Mission régionale d'autorité environnementale
ÎLE-DE-FRANCE

**Avis délibéré
de la Mission régionale d'autorité environnementale d'Île-de-
France sur le projet de centrale photovoltaïque situé à
Boissise-la-Bertrand (77)**

N°MRAe 2021 - 1704

Figure 4 : Tracé du raccordement prévisionnel entre le projet de centrale et le réseau public d'électricité (p.199)

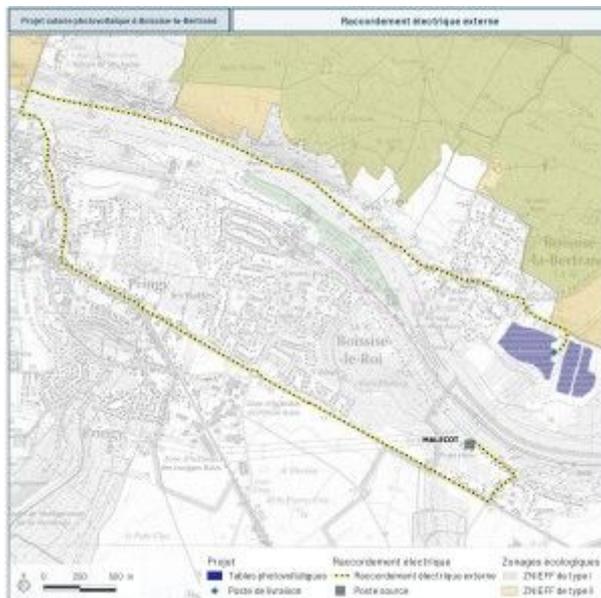
A l'intérieur du périmètre du projet de centrale solaire, la solution technique envisagée pour le déploiement du réseau électrique consiste en des câbles enterrés dans une tranchée de 80 cm de profondeur. Le tracé exact du raccordement interne n'est pas encore connu, mais les câbles des tables rejoindront les postes électriques et longeront au maximum les pistes des deux îlots du projet (p.172).

Concernant le raccordement entre le poste de livraison et le réseau public de distribution, la solution envisagée à ce stade (p.199) consiste à raccorder la centrale au poste source de Malecot, situé en rive gauche de la Seine, à environ 690 m du projet à vol d'oiseau. Le tracé potentiel du raccordement externe, rappelé sur la figure 4, longera les axes de communication principaux jusqu'au poste source sur une longueur d'environ 9,8 km.

Le raccordement réalisé en souterrain nécessitera le creusement d'une tranchée. Les travaux seront réalisés par le gestionnaire de réseau, à la charge financière du maître d'ouvrage. Néanmoins, le tracé exact n'est pas connu au dépôt de l'étude d'impact. Il sera défini selon le dossier par ENEDIS après l'obtention du permis de construire.

La MRAe rappelle que, même s'il est réalisé par un autre maître d'ouvrage, l'ouvrage de raccordement fait partie intégrante du projet au sens de l'évaluation environnementale, car il est nécessaire pour son fonctionnement. Il convient donc que l'étude d'impact soit complétée pour décrire et analyser la solution retenue de raccordement et ses incidences potentielles sur l'environnement et la santé, avant l'enquête publique sur le projet ou, à défaut, qu'elle soit actualisée le moment venu et fasse l'objet le cas échéant d'une nouvelle saisine de la MRAe.

La MRAe recommande de :

- justifier la compatibilité du projet avec le schéma régional de raccordement au réseau des énergies renouvelables (S3REnR) de la région d'Île-de-France,
- reprendre l'étude d'impact pour y intégrer la liaison de raccordement au réseau de distribution d'électricité, en préciser ses caractéristiques (longueur, profondeur...), ses impacts potentiels, et le cas échéant, les mesures d'évitement et de réduction de ces impacts, avant l'enquête publique ou, à défaut, dans le cadre d'une actualisation ultérieure.

Figure 6 : Localisation des aménagements paysagers (p.214)

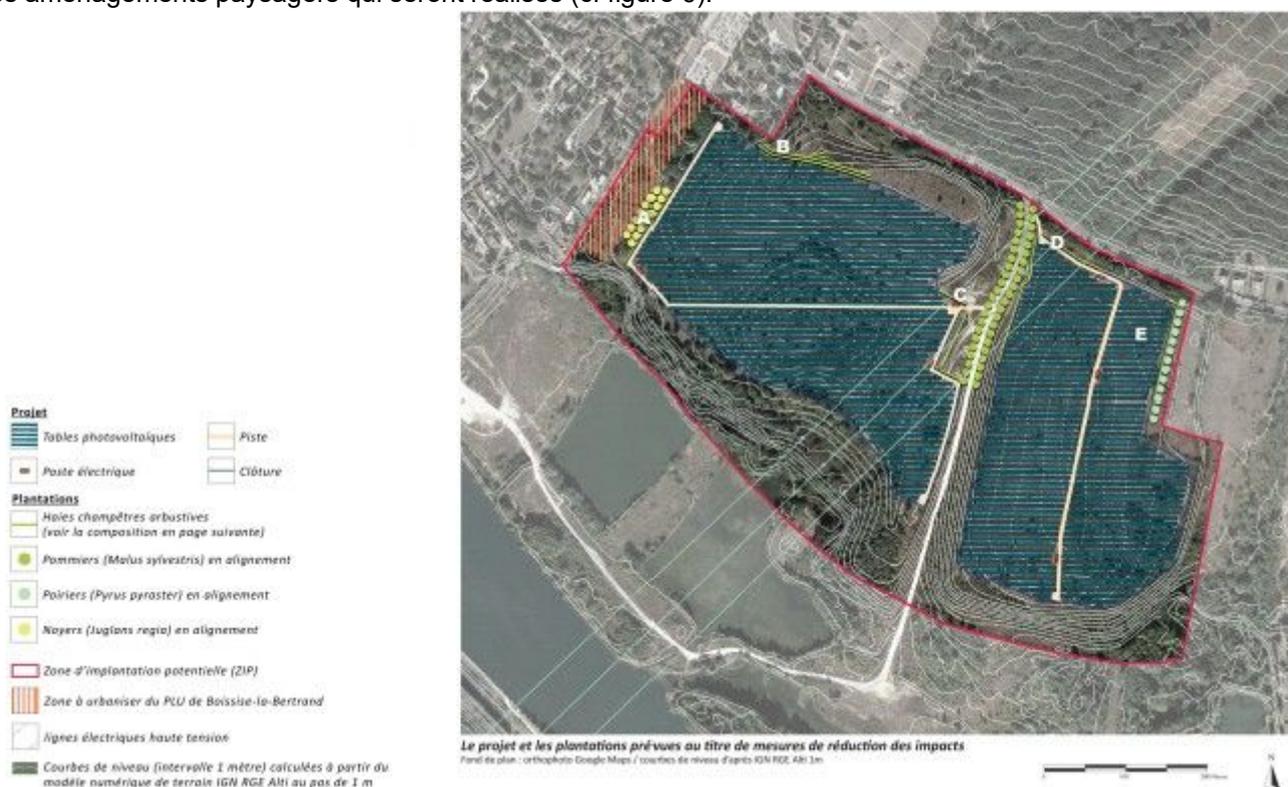
La MRAe note également que la végétation existante sera conservée par endroits voire densifiée par de nouvelles plantations. En complément de la description des espèces arbustives, une carte localise précisément les aménagements paysagers qui seront réalisés (cf figure 6).

Toutefois, le peu de perception de la zone d'implantation du projet (ZIP) est en grande partie liée à la végétation des rives de Seine. Aucune mention n'est faite sur l'effet de filtre (ou pas) que constitue cette végétation en hiver. Cette remarque vaut particulièrement pour la végétation située sur le talus entre les étangs et la ZIP, car ce sont eux qui limitent les perceptions depuis les secteurs les plus sensibles, d'après l'étude paysagère.

De même, au-delà du talus boisé, le terrain sur lequel les panneaux seront mis en place continue de s'élever de quelques mètres, auxquels s'ajoutera la hauteur des panneaux eux-mêmes. Pour la MRAe, il est donc nécessaire de réaliser un zoom sur ce talus et la végétation présente pour s'assurer que, malgré la topographie en butte, la végétation du talus constituera un filtre visuel vis-à-vis du projet, ce qui n'est pas démontré en l'état actuel de l'étude.

Figure 9 : Carte des habitats naturels recensés (EI p.71)

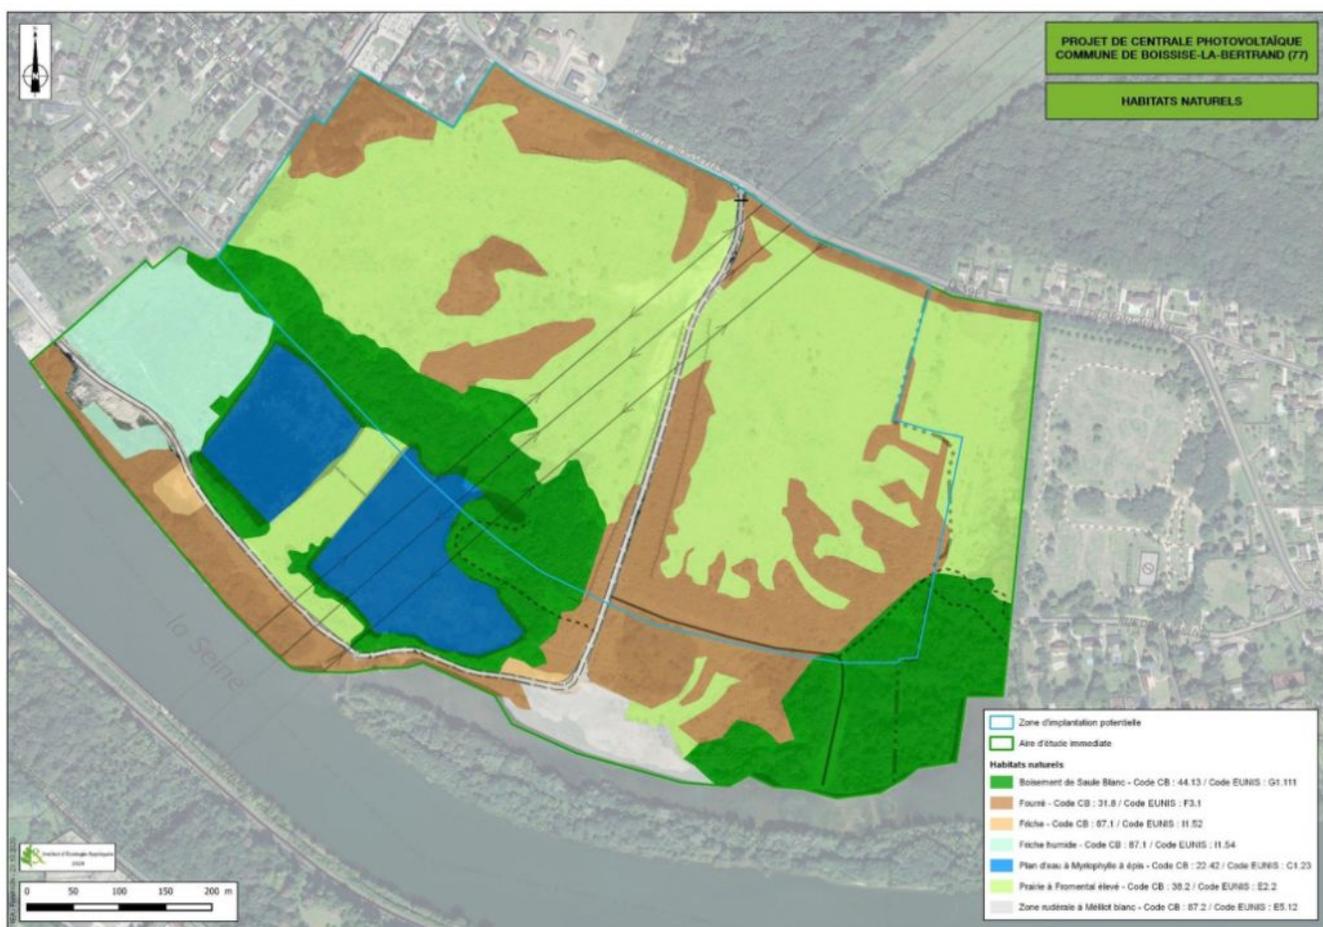
L'étude écologique réalisée par l'Institut d'Écologie Appliquée (IEA) recense sept types d'habitats naturels ou semi-naturels sur le site (cf figure 9). Deux habitats localisés dans la moitié sud de l'aire d'étude, la plus proche de la Seine, sont caractéristiques de zones humides : les boisements de Saule blanc et les friches humides (p.74).

La MRAe remarque toutefois qu'en application des préconisations émises dans l'étude écologique, l'implantation du projet évite totalement les zones humides caractérisées dans l'aire d'étude. Au final, la solution adoptée couvre une superficie totale de 17,5 ha sur les 34 ha que comptait initialement la zone d'implantation potentielle.

Figure 11 : Servitudes liées aux réseaux électriques (Etude d'impact p.186)

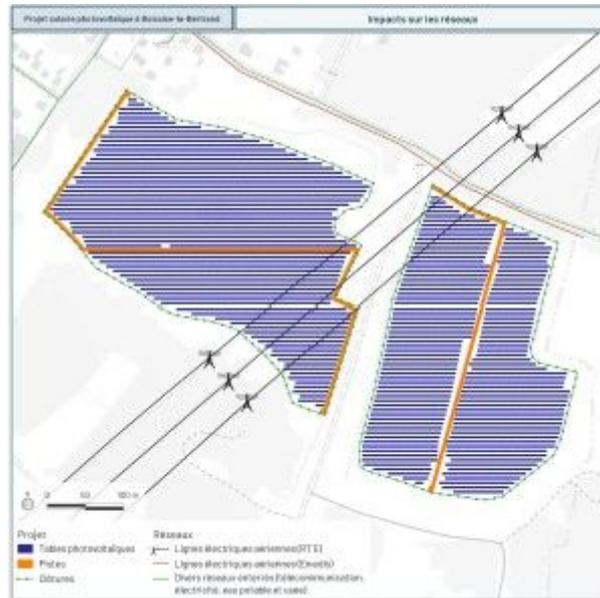
En termes d'infrastructures énergétiques, la zone du projet est traversée par 3 lignes électriques aériennes haute-tension (HT) parallèles de 225 et 400 kV (cf figure 11). Ces lignes sont classées ouvrages stratégiques du

réseau public de transport d'électricité (RTE). Le schéma directeur de la région Île-de-France recommande de maintenir un accès facile pour leur maintenance, réparation et réhabilitation.

Le projet devra donc nécessairement tenir compte des recommandations émises par le gestionnaire de ces réseaux. Selon le maître d'ouvrage, le scénario de référence du projet a été dimensionné en respectant strictement les servitudes mentionnées par les gestionnaires de ces servitudes en réponse à la DT/DICT⁶. Ainsi, il respecte le recul de 5 m aux lignes électriques aériennes de RTE traversant le site et aux pylônes.

La MRAe relève que le maître d'ouvrage s'engage à consulter le transporteur en amont de la phase de construction afin qu'il puisse s'assurer de la compatibilité des projets de construction avec la présence des lignes à haute tension.
